Mission régionale d'autorité environnementale

Île-de-France

**Avis délibéré en date du 11 avril 2019
de la Mission régionale d'autorité environnementale d'Île-de-France
sur le projet d'aménagement du site Hébert
situé dans le 18^e arrondissement de Paris**

Fig. 1 : programme des constructions (source : étude d'impact)

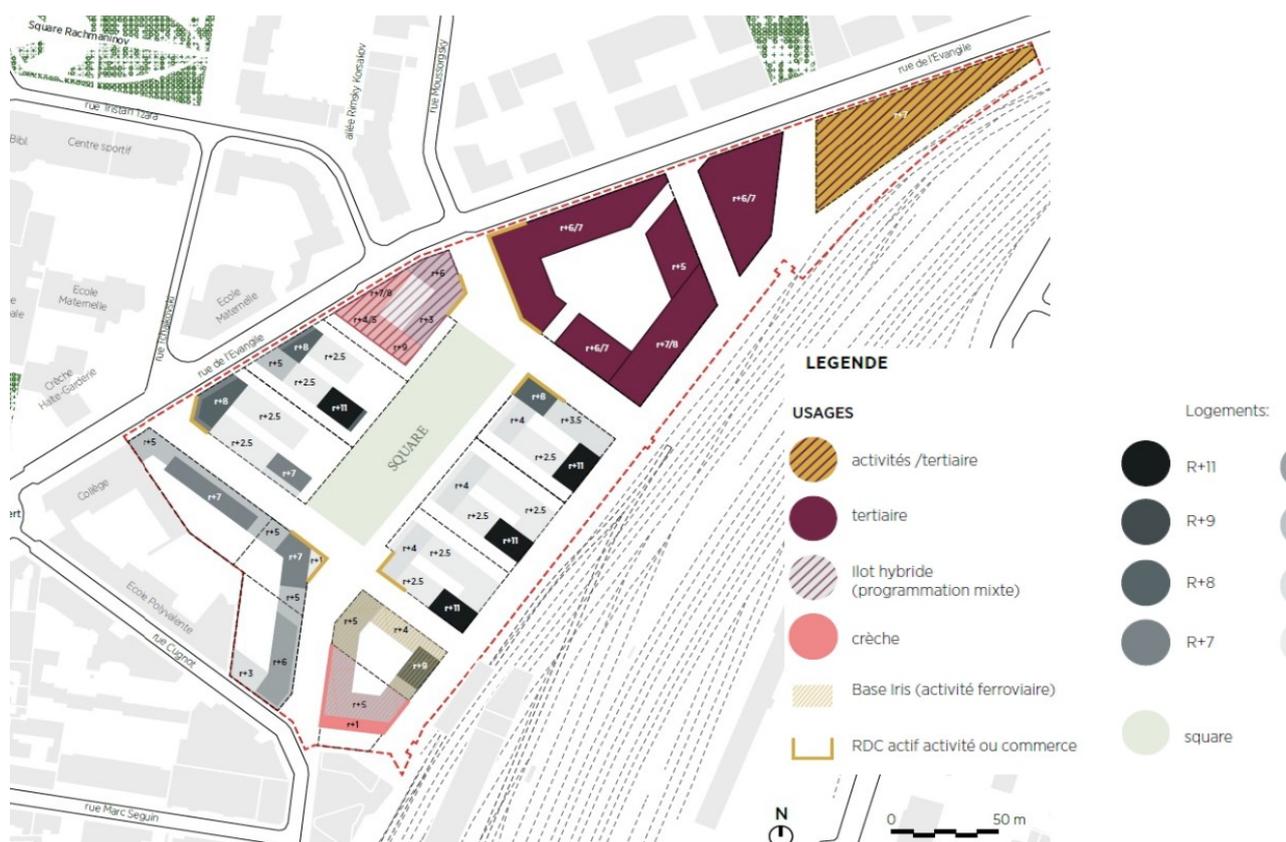
Le maître d'ouvrage a estimé les quantités de déblais (18 300 m³) et de produits de démolition (12 900 m³) à traiter lors des travaux envisagés (pages 178-182). Leur nature et les possibilités de ré-emploi sont également précisées. Des mesures de réduction du volume global à évacuer sont ainsi définies. L'étude d'impact indique qu'il est impossible d'évacuer les déblais par voie ferrée compte-tenu des installations nécessaires au chantier de la liaison Charles-de-Gaulle Express (page 182). Cette affirmation n'est, pour la MRAe, pas assez étayée. De plus, le nombre de mouvements de camions qui résultera de la phase chantier n'est pas indiqué.

Figure 4 – Proposition d'aménagement de voirie (en rouge, tracé proposé de la prolongation de la rue Tristan Tzara) – Source étude d'impact p.26.

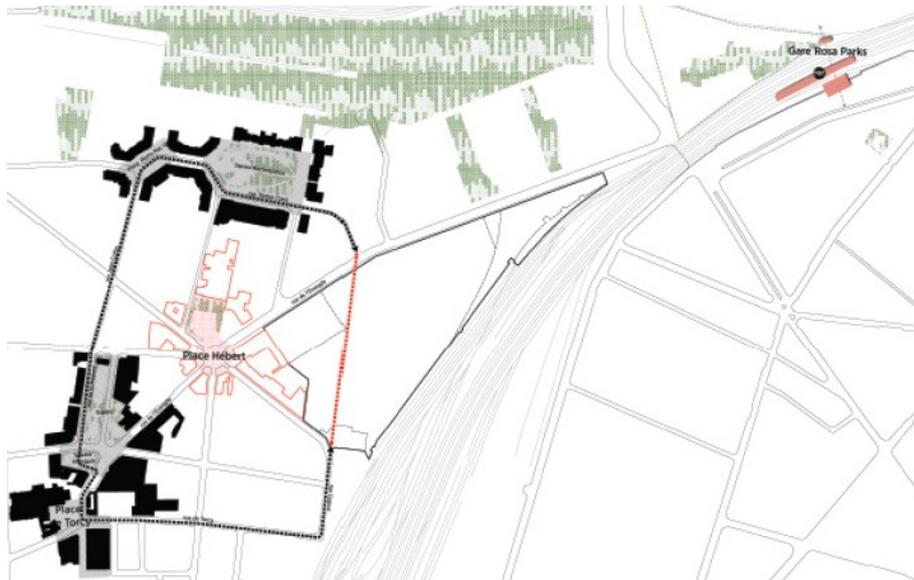
La mise à niveau du site avec la rue de l'Évangile permettra de favoriser l'intégration urbaine du projet. En revanche, celui-ci restera enclavé sur toute sa frange est par le réseau ferré. Le tracé des nouvelles voies au regard de l'état initial n'est pas justifié clairement. Par exemple, la figure de la page 26 indique la pertinence de prolonger la rue Tristan Tzara plutôt que la rue Moussorgski, afin de créer des continuités avec le tissu urbain environnant (cf figure 4 ci-dessous). Pourtant, c'est un choix différent qui a été retenu. De plus, la création de voies en chicane réduit les ouvertures visuelles et est susceptible de renforcer l'isolement du quartier.

- **justifier plus précisément les démolitions et terrassements envisagés, ainsi que les conditions d'évacuation des déchets et des déblais ;**
- **justifier le tracé retenu pour les nouvelles voies, au regard des enjeux d'intégration urbaine du projet ;**
- **compléter le dossier en étudiant, les impacts paysagers de la nouvelle forme urbaine ;**
- **tenir compte des effets cumulés des projets en cours sur le secteur, en ce qui concerne notamment la densité et la hauteur des volumes bâtis.**
